## RICHTLIJNEN BUITENSCHIL WONINGEN V.D. PEKBUURT

### DEEL II AANVULLINGEN - AMSTERDAM

Betreft : Van der Pekbuurt te Amsterdam  
Opdrachtgever : Ymere  
Onderwerp : Richtlijnen buitenschil woningen Van der Pekbuurt - Deel II Aanvullingen  
Datum : 18 april 2023

Doel van dit rapport is een aanvulling op de reeds goedgekeurde en geldende '2016-04-22 Richtlijnen Buitenschil' opgesteld door Architectenbureau Hoogeveen BV in opdracht van Ymere. Het rapport zal besproken worden met M&A (Monumenten & Archeologie gemeente Amsterdam).

Fig. 2A.2 Detail 2 - Sleufroosters voldoen niet aan ventilatie capaciteit & geluidswering eisen

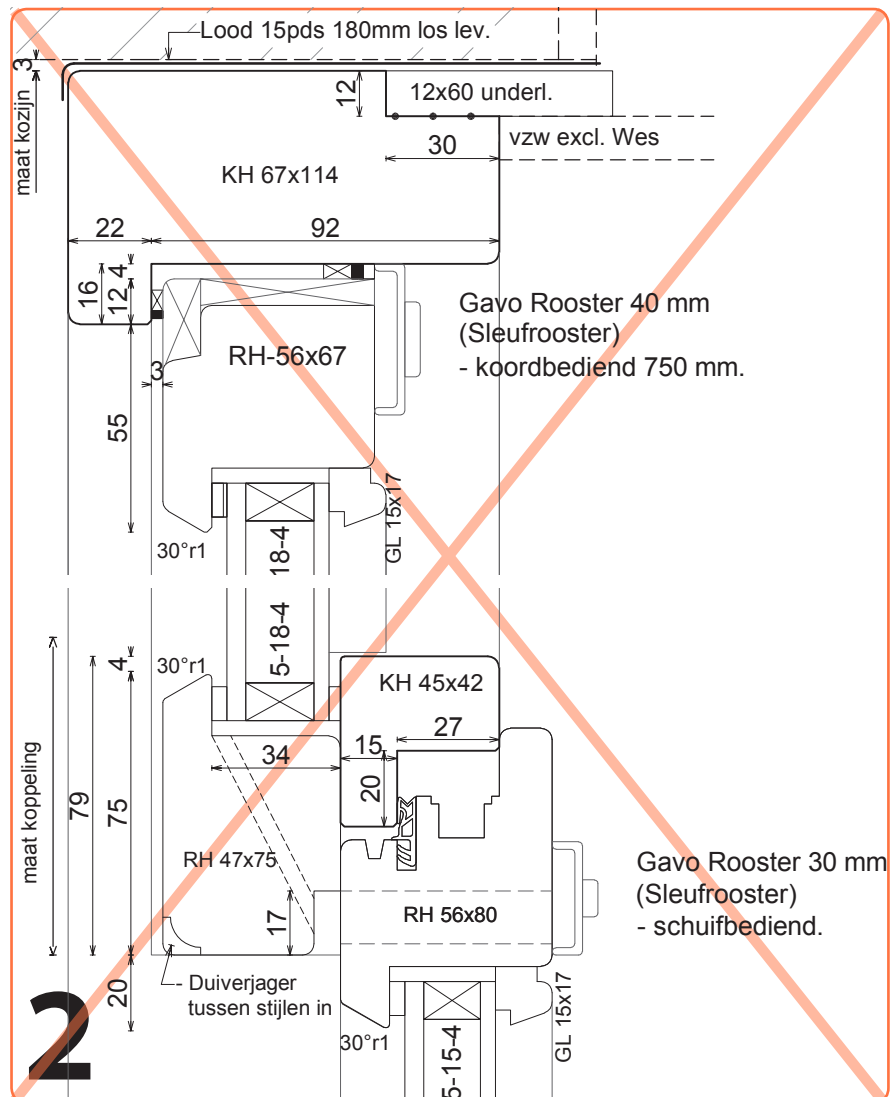
Om voldoende ventilatie capaciteit te waarborgen is er onderzocht of een combinatie van ventilatie via het kalf van het onderraam en de bovendorpel voldoet (zie fig. 2A.1 & 2A.2). Volgens de bij het project betrokken raadgevend adviseur Nieman is de capaciteit van de roosters via het kalf boven het onderraam in combinatie met de roosters in de bovendorpel met dit type roosters te beperkt. Zij staan daarom niet achter deze oplossing. Zeker als vanuit het functioneel PvE van Ymere 125% van de nieuwbouweis wordt vereist.

Naast de capaciteit voor de ventilatie hebben deze roosters zeer beperkte geluidwerende eigenschappen. Zowel vanuit het bouwbesluit als het functionele PvE worden eisen gesteld aan de geluidwering van de gevels.

Fig. 2A.3 Detail volgens bestaande Richtlijnen Buitenschil 22-04-2016 VOLDOET NIET

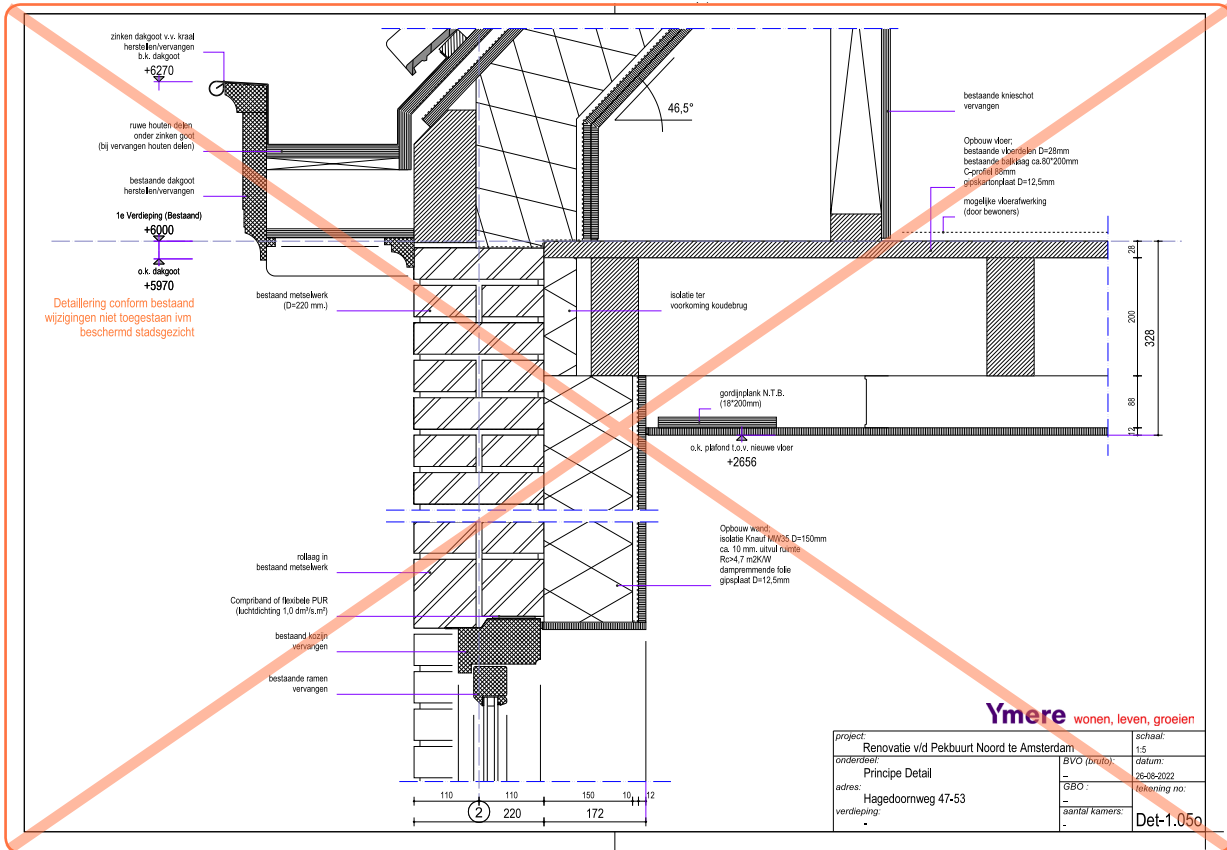
Zie fig. 2A.3 en fig 2A.4 voor voorgeschreven details uit '2016-04-22 Richtlijnen Buitenschil' welke niet voldoen aan de ventilatie eis. Voorgeschreven worden details zoals te zien in fig 2A.5 t/m 2A.7. Waarin bij figuur 2A.7 een detail met suskast voor een geluidsbelaste gevel is voorzien. Kleur buitenzijde roosters en suskasten: RAL 7022 Ombergrijs.

Fig. 2B.6 Voorgescreven type doorvalbeveiliging met verborgen montage

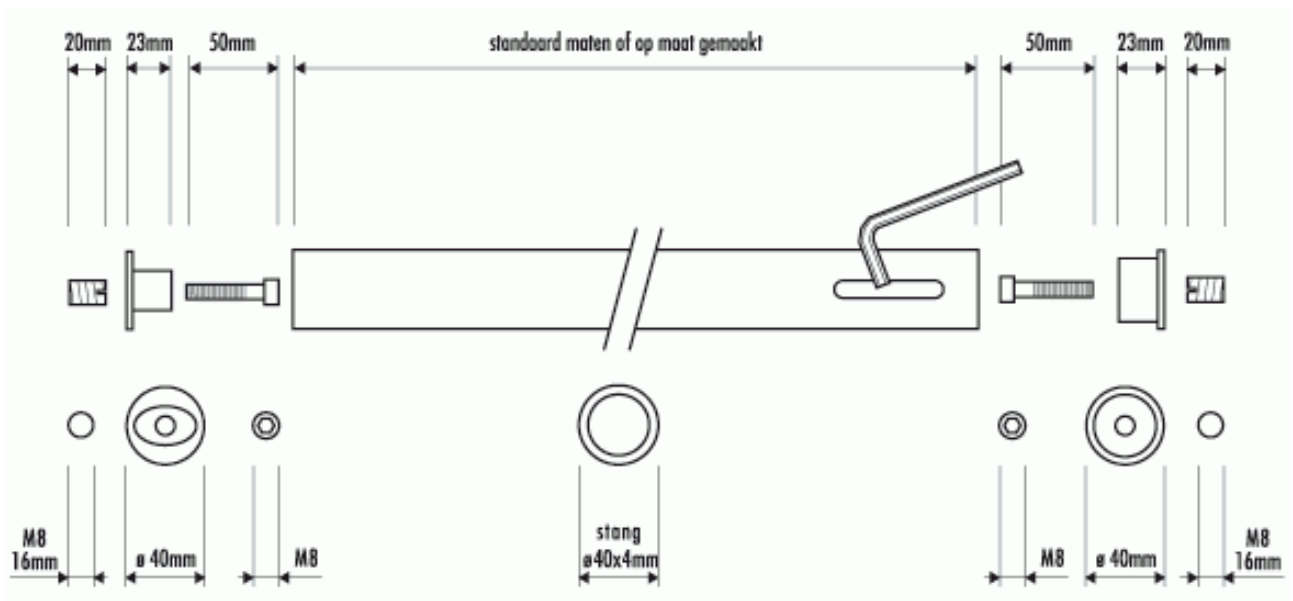
Op de eerste verdieping is het mogelijk doorvalbeveiliging toe te passen. De doorvalbeveiliging zal in de dag worden opgenomen voor voorbeeld positie zie figuur 2B.1 t/m 2B.4. De montage dient verborgen te zijn (bijvoorbeeld: Roval DVIDD1 - Doorvalbeveiliging - Montage in de dag) en in gedekte kleur RAL 7039 Kwartsgrijs.

Fig. 2E.1 Voorgevel

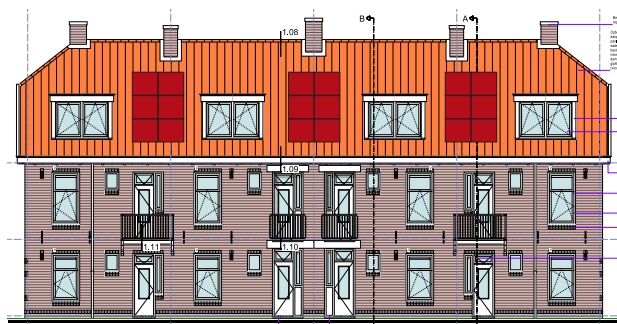
Daarin is gesteld dat er 8 tot 10 panelen per woning op het dakvlak kan komen en dat de panelen minimaal 50 cm afstand tot de dakranden hebben en op afstand blijven van de eigendomsgrens.

In situaties waar geen 8 tot 10 zonnepanelen passen worden de panelen in clusters van 6 gelegd. Voor voorbeeld zie figuur 2E.1 & 2B.2.

In vlakken van 6 panelen plaatsen
